AMMODERNAMENTO ARTERIA STRADALE
Via Cosotton e via Villaraspa
nella frazione di Presina

PROGETTO DEFINITIVO

Relazione Generale

OSSERVAZIONI PERVENUTE

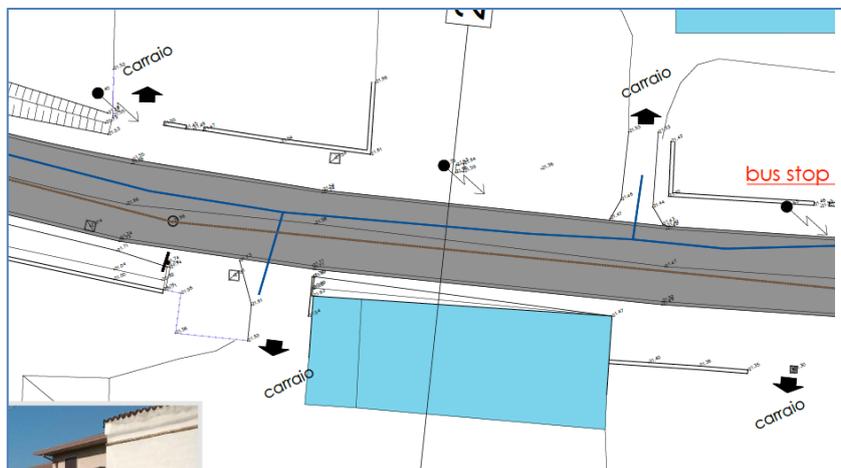
Ci segnalano che di fronte il Civico 4a – 4b di Via Casotton (Ditta Isolan Chiara Tel 348 3744016) nel tratto oggetto di esproprio/accordo bonario vi sono degli scarichi fognari la cui funzionalità va verificata e non compromessa in fase dei lavori. Pertanto si chiede di disporre i necessari accertamenti.

In fase di realizzazione verrà segnalata alla ditta esecutrice la presenza di tali scarichi.

Inoltre, sarà fatto obbligo alla ditta appaltatrice la richiesta di segnalazione sottoservizi ai vari enti gestori, al fine di evitare possibili interferenze.

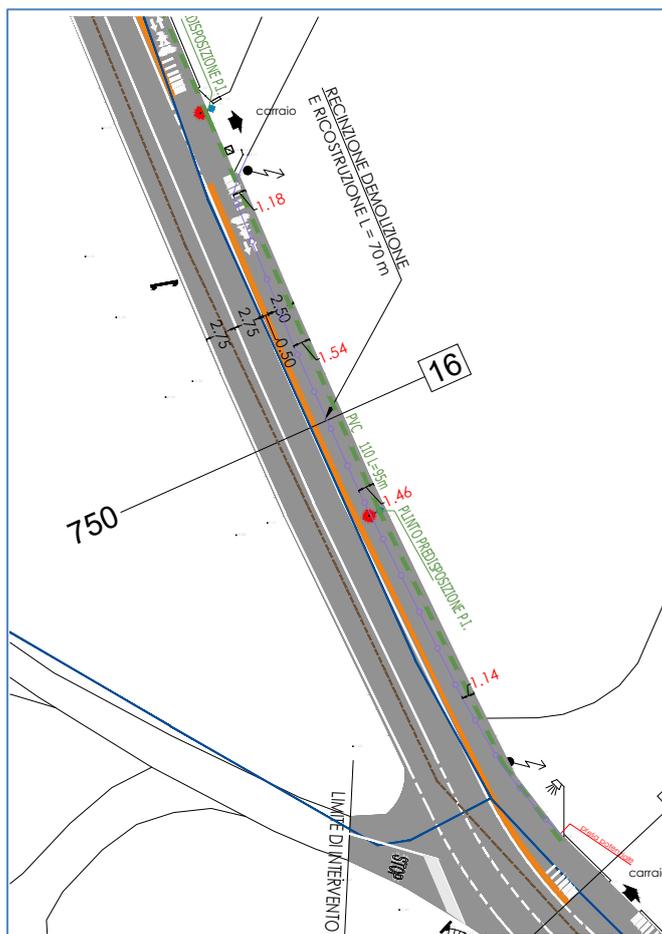
In riferimento alla recinzione su area pubblica che andremo ad arretrare mi chiedono all'incirca di quanto.

1. Variabile da 1,10 m ad 1,50 m nel punto di maggiore spostamento.
